スリーナイン島野株式会社

スリーナイン島野総合カタログNO.76製品情報のご案内 NO.26

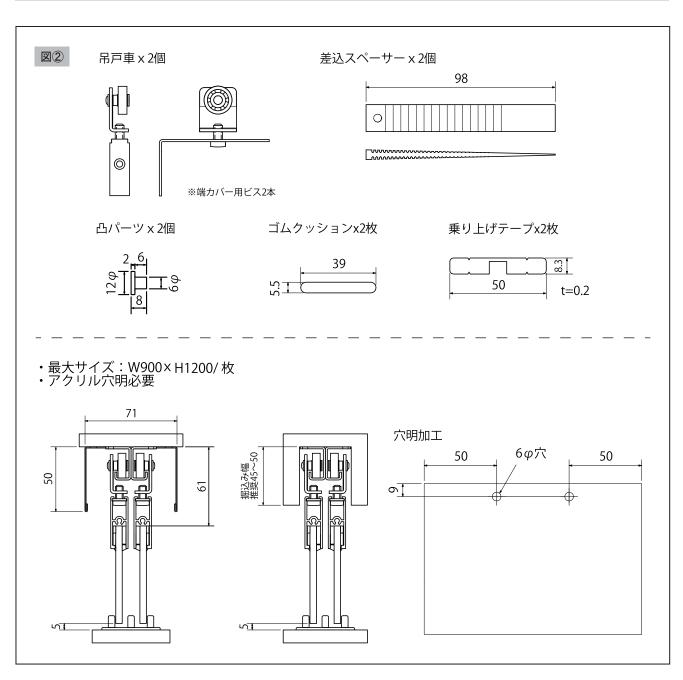
- ①耐荷重変更【現行品 120~」~240~」80kg、270~」~450~」60kg】→【変更品 全て65kg】
- ②120~240~は受注生産品となります。価格は都度お問い合わせ下さい。

商品コード	商品名	図面	実施日
00295	傾斜吊戸 脱着式 15~30° 前セット(1枚分)		
00296	傾斜吊戸 脱着式 31~45° 前セット(1枚分)	Z (1)	※ 1
00297	傾斜吊戸 脱着式 後セット(1枚分)

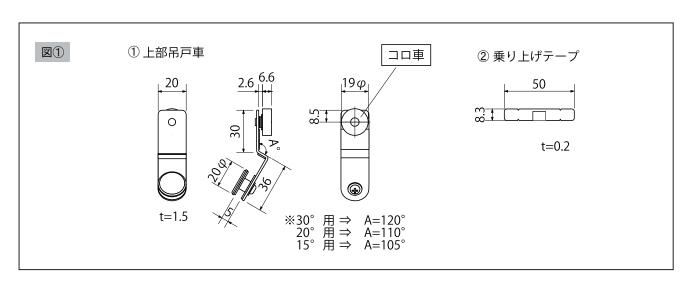
- ①耐久性向上のため、戸車の仕様変更 (ベアリング車→コロ車)
- ②跳ね返り防止金具の生産中止に伴い、乗り上げテープへ変更

- ①耐久性向上のため、戸車の仕様変更(ベアリング車→コロ車)
- ※1 旧仕様の在庫が無くなり次第、切り替えとなります。
- ※2 価格変更はございません。

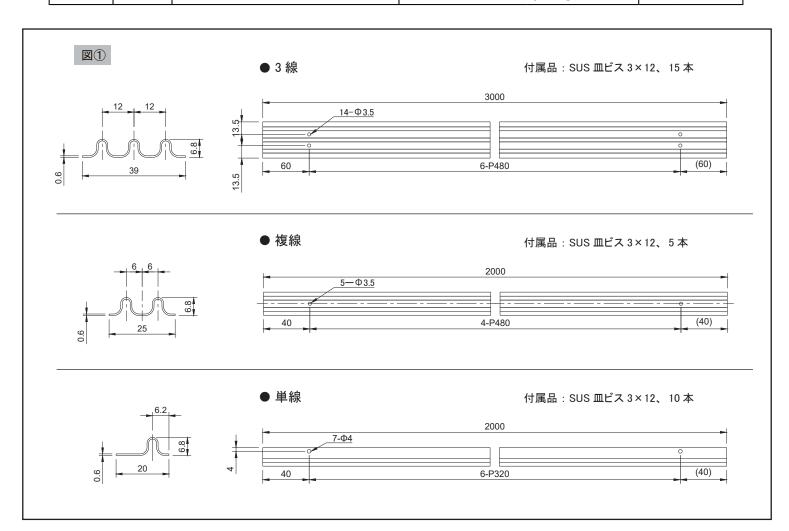
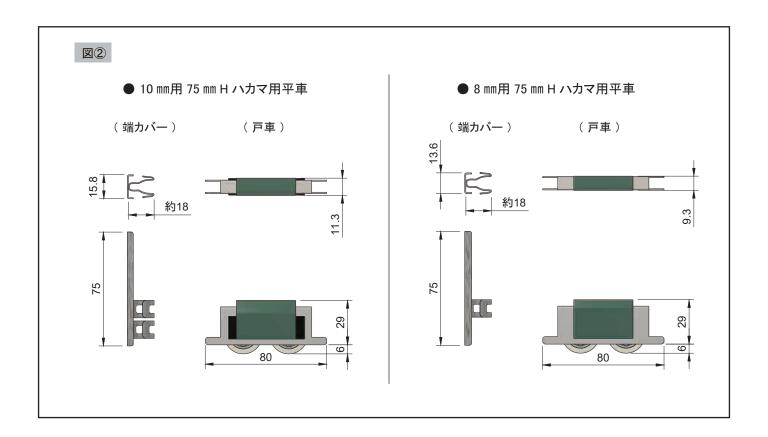
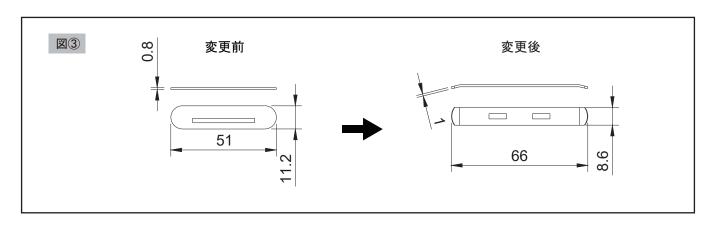
[・]板厚が変更となります。(図①) ・取付穴が皿穴→丸穴に変更。 ・取付用のビスが付属します。 現行品は即日 限定在庫、無くなり次第変更となります。

^{・「}カバー付平2車」につきまして、端カバーと戸車のパーツでのご用意となります。(図②) 現行品は即日 限定在庫、無くなり次第変更となります。

関連頁	商品コード	商品名	説明	実施日
P.356	54020	ステン 特選三福対 黒	部材のプレートがステン→真鍮へ 変更となります。(図③)	次回ロットより

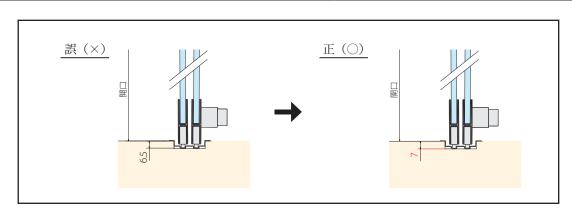
関連頁	商品コード	商品名	訂正箇所	誤(×)	正(〇)
P.107	_	組み合わせ一覧「ステン1号防虫×1号直立」	寸法表記・線のズレ		区
P.250 •251	_	切断・加工案内サービス参考価格	詳細ページ	P.409	P.380

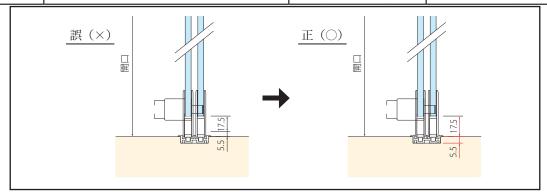
関連頁	商品コード	商品名	訂正箇所	誤 (×)	正(〇)
P.87	00266	ステン HAS HL スカート 長穴明 1850	長穴の端からの芯位置	約150mm	約125 mm
P.110	-	組み合わせ一覧「アルミ55号上下」	寸法線のズレ		下図

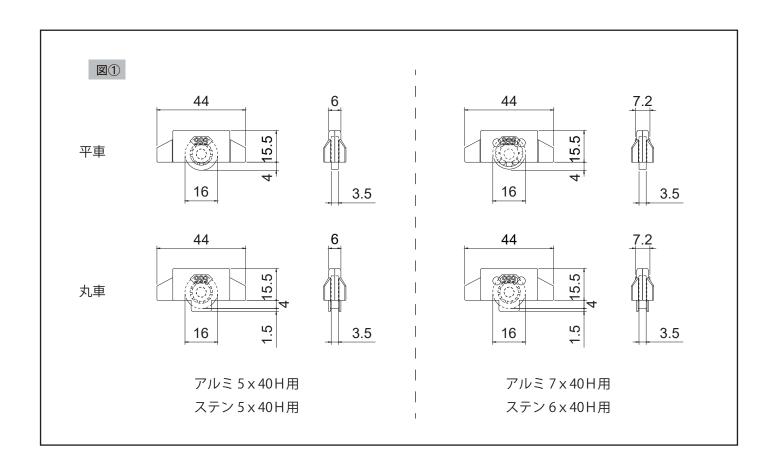
_//				
関連頁	商品コード	商品名	説明	図面	実施日
P.98·134	03120	ステン 406-1カバー無平車			
P.134	03130	ステン 406-2 カバー無丸車			
P.98·136	03020	ステン 405-1カバー無平車			
P.136	03030	ステン 405-2 カバー無丸車	ハネ部分が比較的高反発と		
P.94· 151·154· 158·160	02342	アルミ 405-1 カバー無平車	なり、ハカマへの固定力が 高まりました。 ※価格、耐荷重等の変更 ございません。	I	次回ロット から
P.151	02344	アルミ 405-2 カバ-無丸車			
D 150	02495	アルミ 407-1 カバ-無平車			
P.150	02508	アルミ 407-2 カバ-無丸車
